# 「はやぶさ2」化学推進系の追加対策について

2011年11月22日

宇宙航空研究開発機構

はやぶさ2プロジェクトチーム

図2.1 参考「あかつき」推進系構成図  
(2011年6月30日 宇宙開発委員会 調査部会資料より抜粋)

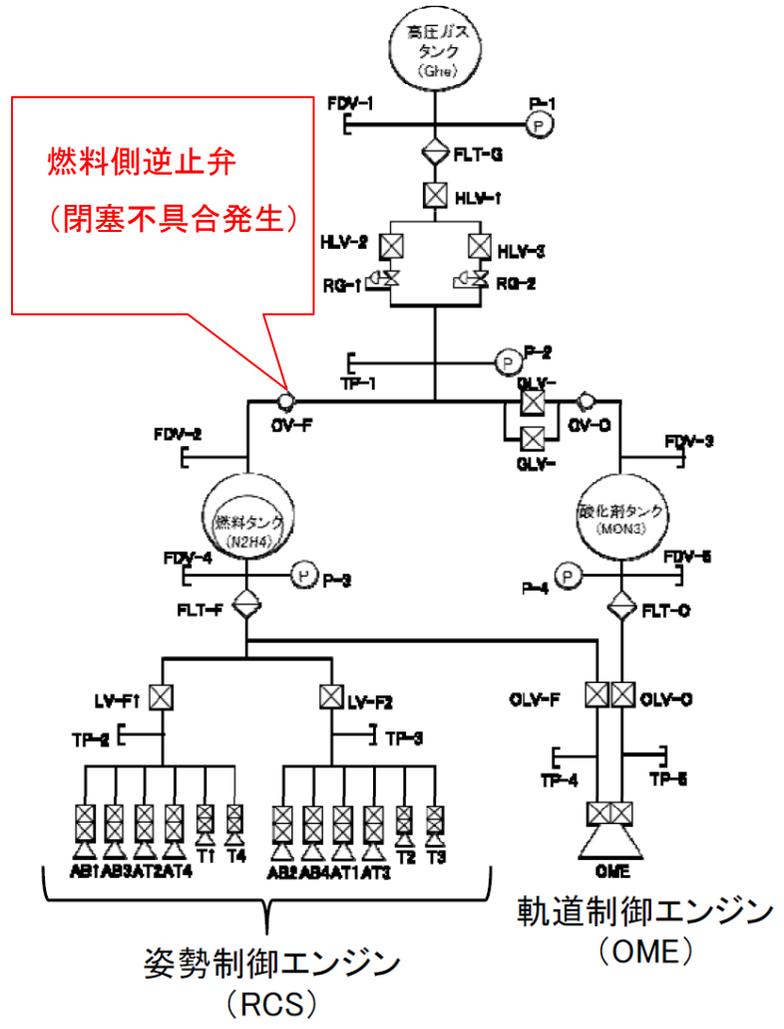
- 2010年12月7日:「あかつき」金星周回軌道への軌道投入失敗。
- 2010年12月8日:宇宙開発委員会において原因究明・対策等に必要な技術的事項について調査部会において調査審議することを決定。
- 2010年12月17日:調査部会において、FTAの手法により、逆止弁の閉塞、燃焼状態異常などの複数の原因候補が抽出された。
- 2010年12月27日:調査部会において、軌道投入失敗の原因が**燃料系逆止弁閉塞**に帰結。逆止弁閉塞の原因究明・検証のための試験計画立案。
- 2011年4月:原因究明試験において、燃料・酸化剤反応で生成される塩(硝酸アンモニウム)により、逆止弁の閉塞が観測された。
- 2011年6月30日:調査部会において、逆止弁閉塞の原因として、①酸化剤蒸気が上流へ透過、②燃料・酸化剤反応による塩生成、③塩生成による燃料側逆止弁動作阻害、が報告された。(次ページ 図2.1参照)

図2.2 「はやぶさ」化学推進系構成図

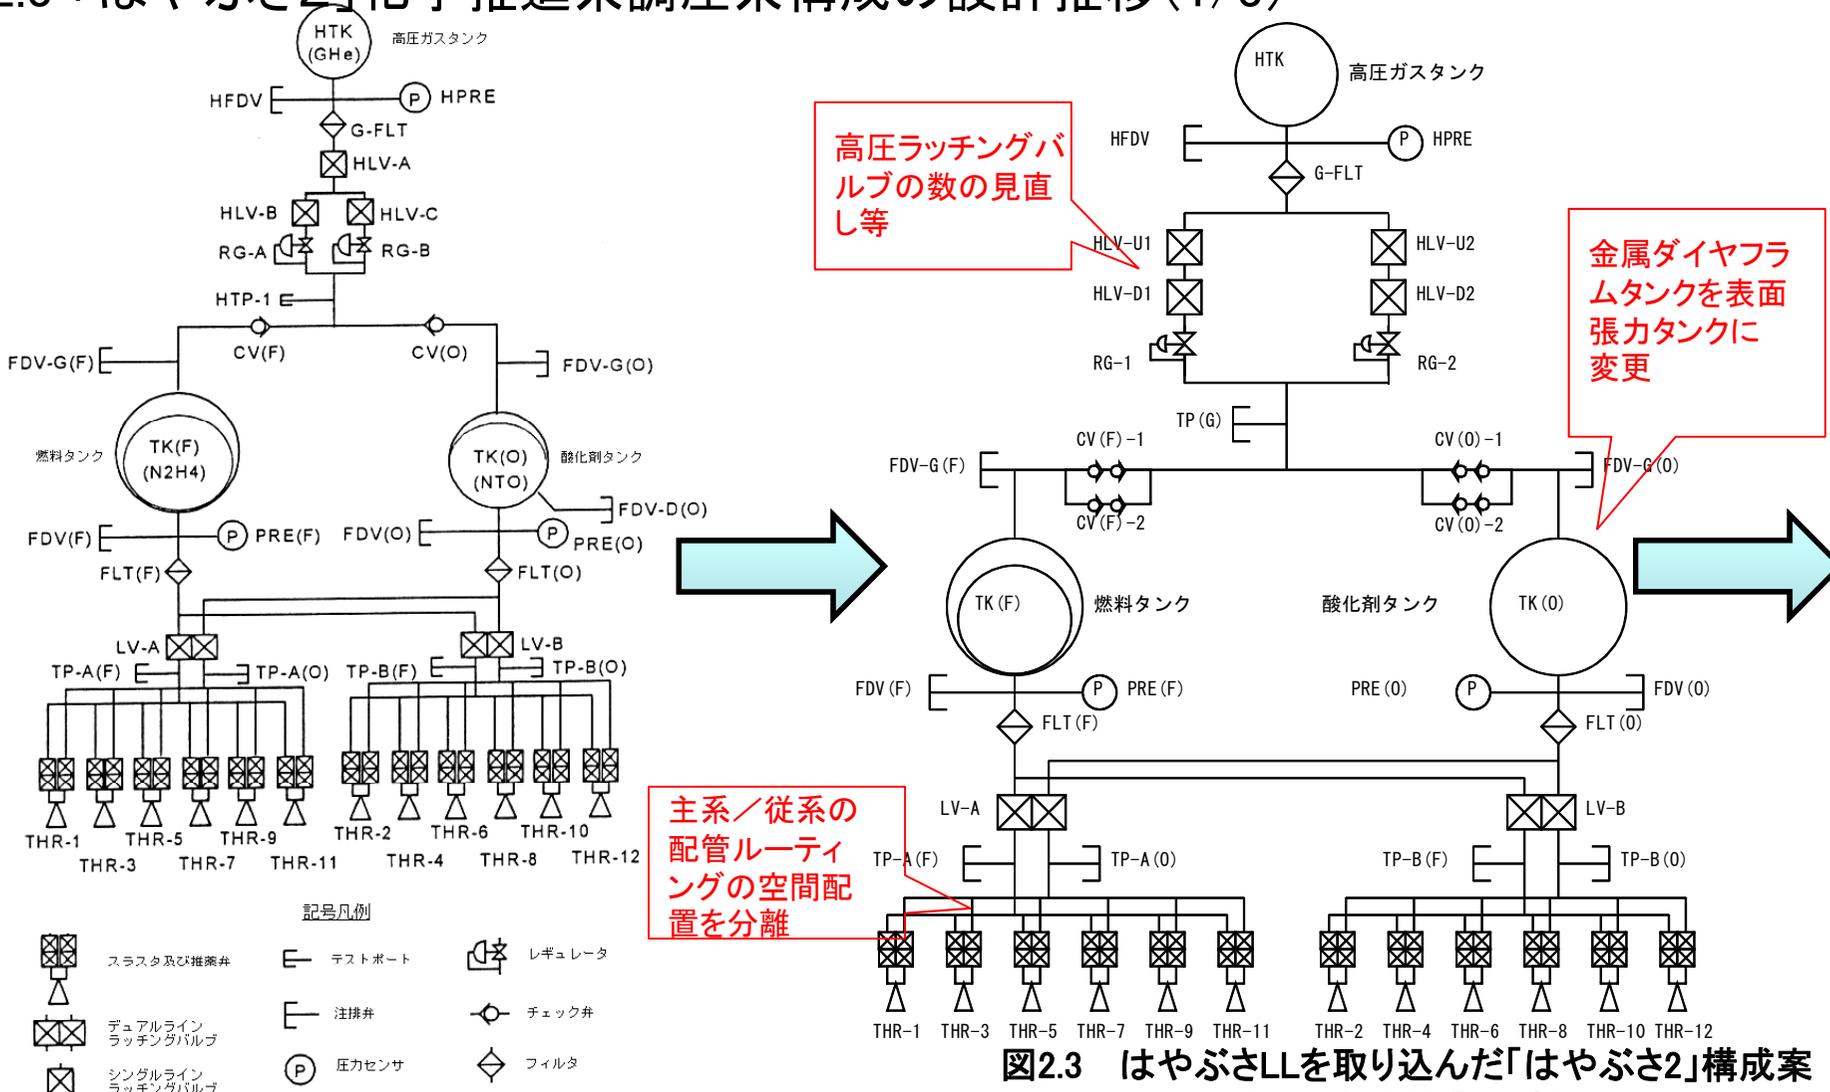
- 2010年度開発研究フェーズ:「はやぶさ」化学推進系(図2.2構成図参照)に対して、はやぶさLLなどを取り込み、(1)酸化剤タンクの金属ダイヤフラムタンクから表面張力タンクへの変更、(2)高圧ラッチングバルブの数や燃料及び酸化剤の注排弁の口径・配置等の見直し、(3)主系/従系の配管ルーティングの空間配置を分離、の変更を行い、「はやぶさ2」化学推進系構成案を検討。(図2.3構成図参照) →「はやぶさ」化学推進系からの変更理由をP15に示す。
- 2011年3月:「はやぶさ2」システム定義審査(SDR)においては、「あかつき」の不具合調査情報に基づき、調圧部に**逆止弁を使用しない**構成案を提示。(図2.4構成図参照)
- 2011年6月~8月:「あかつき」の酸化剤透過と塩生成の影響を考慮して、**燃料・酸化剤の調圧系を完全分離**する設計変更を検討、また、設計変更に伴うコスト、スケジュールへの影響を評価。(図2.5構成図参照)

【変更理由】「はやぶさ」では、タッチダウン時の運用条件が不明な状態でも確実に推薬を供給するために金属ダイヤフラムタンクとしていたため、結果として、配管内での酸化剤蒸気の移動を遮断できていた。「はやぶさ」の軌道上データなどの運用実績より、表面張力タンクでもタッチダウン時に十分に燃料を供給できると判断できたため、「はやぶさ2」では宇宙機用として多数の実績があり、質量も低減(1.1kg減)できる表面張力タンクを採用した。塩の生成に関しては、リスクが高くなるが、今回の追加対策(調圧系分離)によりリスク回避される。

【変更理由】JMR-002B(ロケットペイロード安全標準)に準拠し、カタストロフィック事象を回避するため、弁の直列配置への変更や燃料及び酸化剤の注排弁は、誤接続防止のため、口径を異なるものとし、さらに配置を離れた位置にする。

【変更理由】「はやぶさ」のタッチダウンにおける燃料漏洩のLL反映として、「はやぶさ2」では主系配管と従系配管のそれぞれの経路を空間的に離し、熱的に独立させることで、万が一、どちらかの系で燃料漏洩が発生した場合にも、もう一方の系に影響を及ぼさないようにし、化学推進系の冗長性を高める。

図2.5 燃料・酸化剤調圧系分離構成図 (2011年8月)(今回)

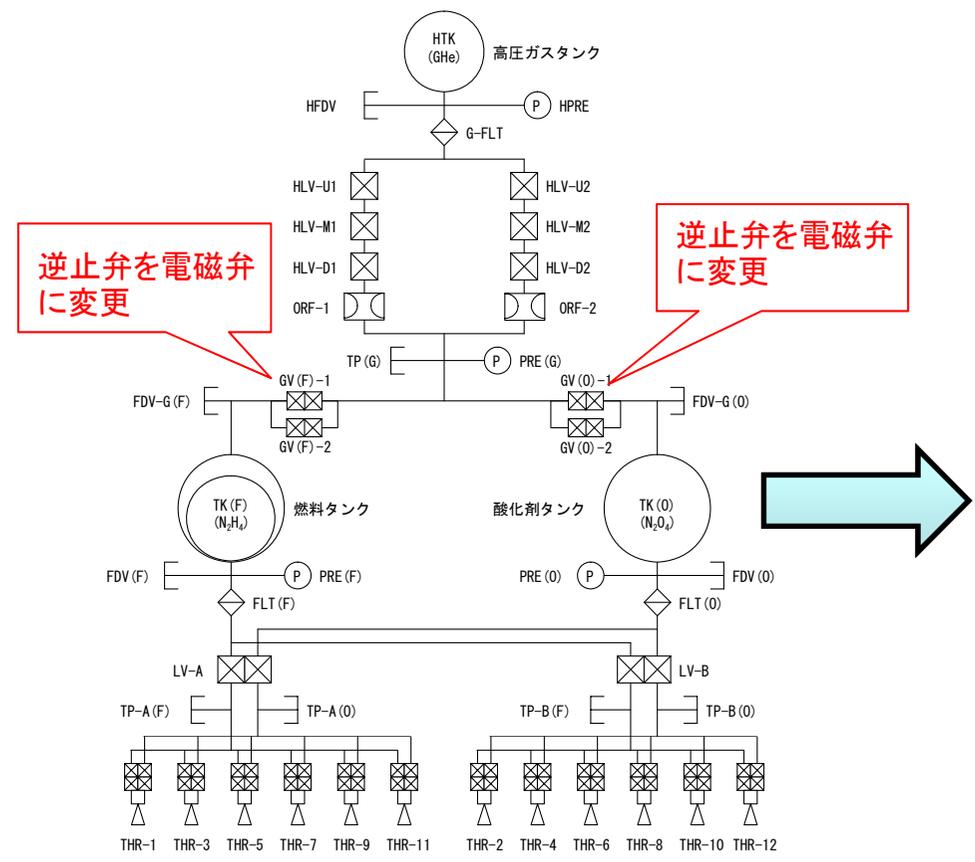
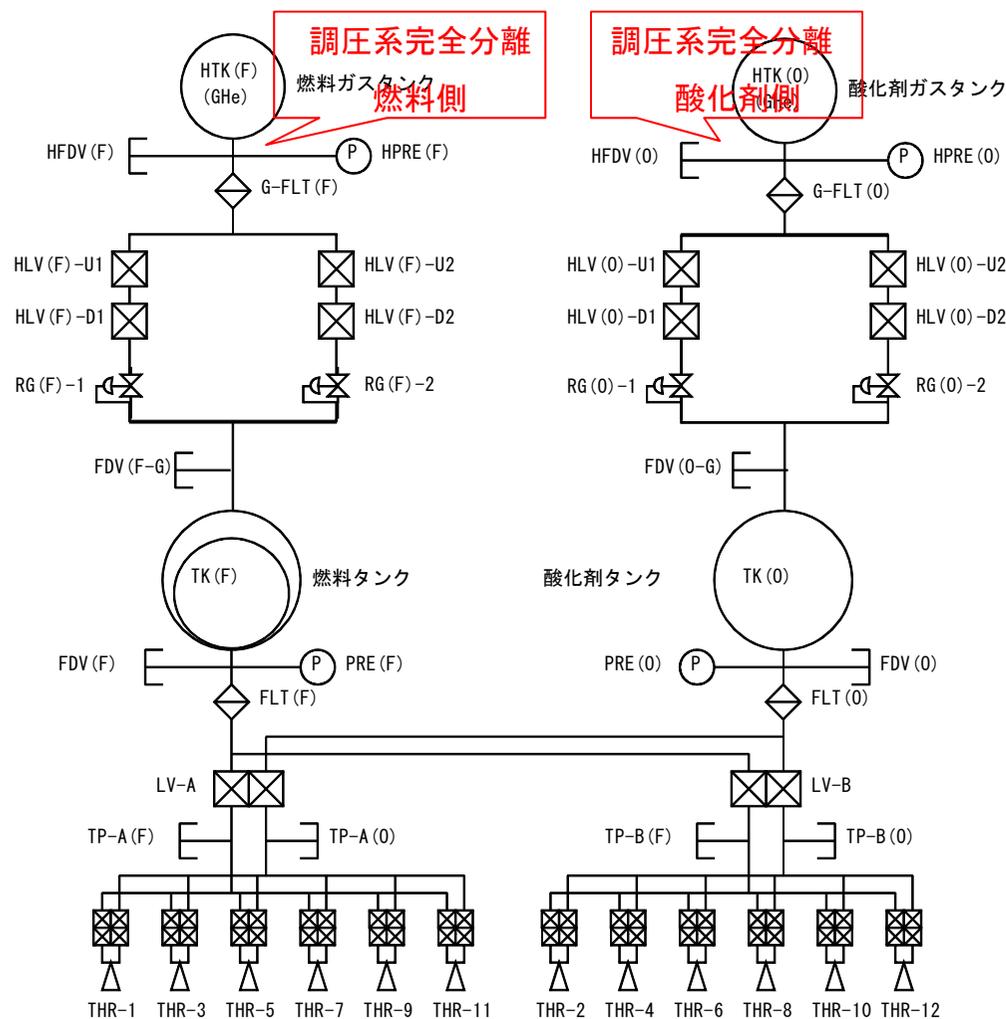
- ✓ はやぶさ2従前案(図2.4構成図)の調圧系は「あかつき」と同等であり、「あかつき」不具合からは、燃料・酸化剤の蒸気が逆止弁・遮断弁を透過することを考慮した設計としなければならないことが教訓として得られた。
- ✓ ただし、はやぶさ2の設計期間中に透過率を確定させられないこと、及びミッション期間が長い(約7年間)ことから、燃料、酸化剤の蒸気混合のリスクがある従前案を断念。
- ✓ 代替案として、一液／二液方式、高压ガス調圧／気液平衡／ブローダウン方式など9種類の構成案を検討。
- ✓ 運用上のリスク、性能要求、DRY質量／WET質量、開発リスク、コストなどをトレードオフした。(P9, 10にトレードオフの一例を示す。)
- ✓ トレードオフの結果、運用リスク、開発リスクは小さく、性能要求を満足する、燃料・酸化剤の調圧系を完全分離した構成案(左図)を選択。(将来ミッションにおいては、逆止弁・遮断弁の透過率の見極め、透過防止が実現されたうえ、ミッション期間やシステムリソースなどによっては、常に分離案が妥当とは限らない。)

- 逆止弁を使用しないため、生成物嚙込、しゅう動部粘着、バネ脱落等による逆止弁閉塞のリスクは原理的にない。(従前案(図2.4構成図)も同様)
- 「はやぶさ2」の長期ミッション期間約7年間での、酸化剤透過の影響を懸念し、燃料・酸化剤の調圧系を完全分離したため、酸化剤透過による燃料・酸化剤の混合・反応(塩の生成)のリスクは原理的にない。
- 調圧システムが2システムに増加し、加圧用ヘリウムガスのリークに対するリスクが増加する。調圧系リーク対策については、リスク低減策をスケジュール制約をみながら検討中である。
- 今回の設計変更による質量への影響は、約0.5kg増(従前案との比較)であり、許容可能である。
